改善箇所説明図

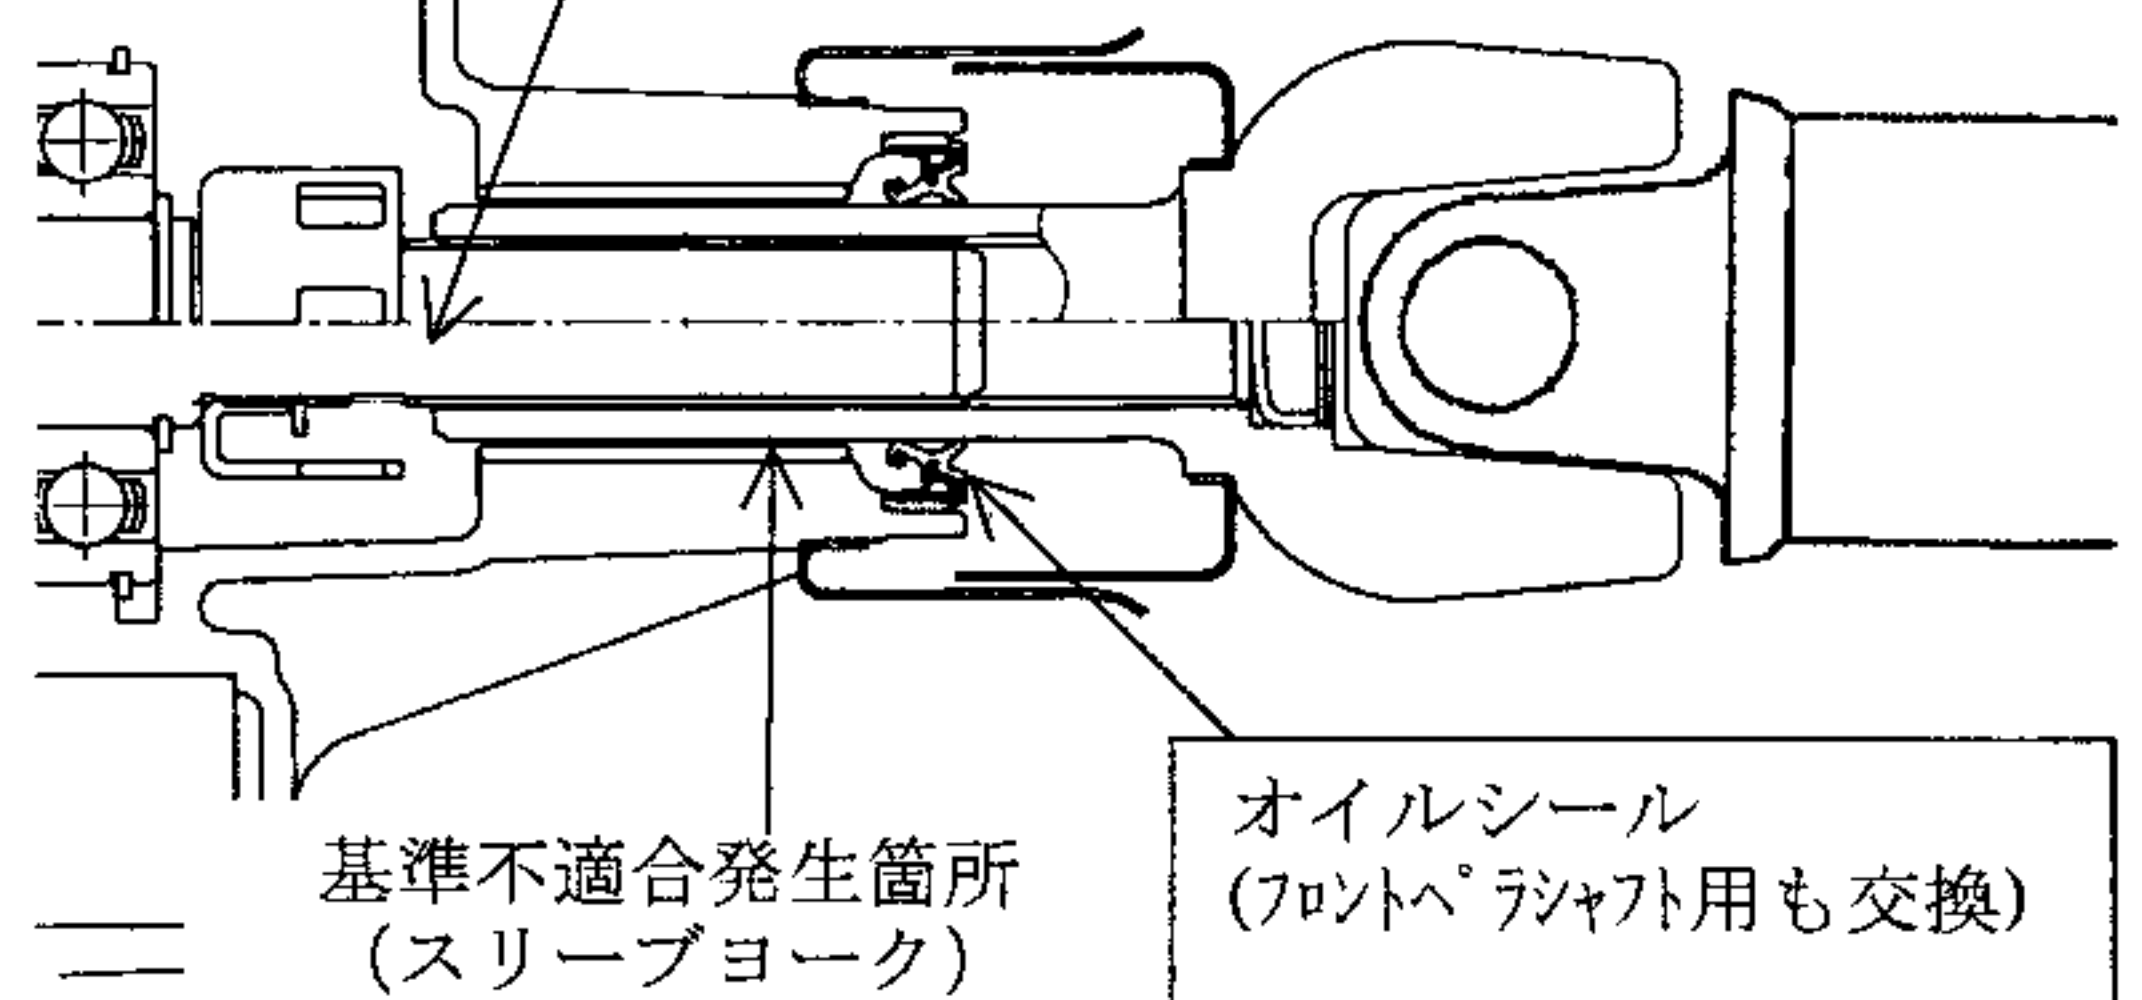
基準不適合発生箇所
(アウトプットシャフト)

リヤプロペラシャフトにおけるトランスファ接合部スリーブヨークの加工精度のバラツキにより当該オイルシール部のシール性が不足するものがあり、シール部からオイルが漏れることがある。そのため、そのままの状態で使用を続けると、スリーブヨークへの潤滑が不十分となり、高速で連続走行をした場合に当該シャフトの共振によりトランスファのアウトプットシャフト又はスリーブヨークが折損し、走行できなくなるおそれがある。また、リヤプロペラシャフトが外れ、燃料タンクを損傷させ燃料が漏れ、最悪の場合、火災に至るおそれがある。

全車両、トランスファ内のオイル残量を点検し、

- ・オイル残量が一定量以上のものは、オイルシールを対策品と交換する。
- ・オイル残量が一定量以下のものは、対策オイルシール付きトランスファ一式およびリヤプロペラシャフト一式を新品に交換する。

トランスファ一式の供給に時間を要することから、当面の暫定処置として、オイル残量が一定量以下のものは、オイルシールを対策品と交換し、後日トランスファ一式およびリヤプロペラシャフト一式を交換する。
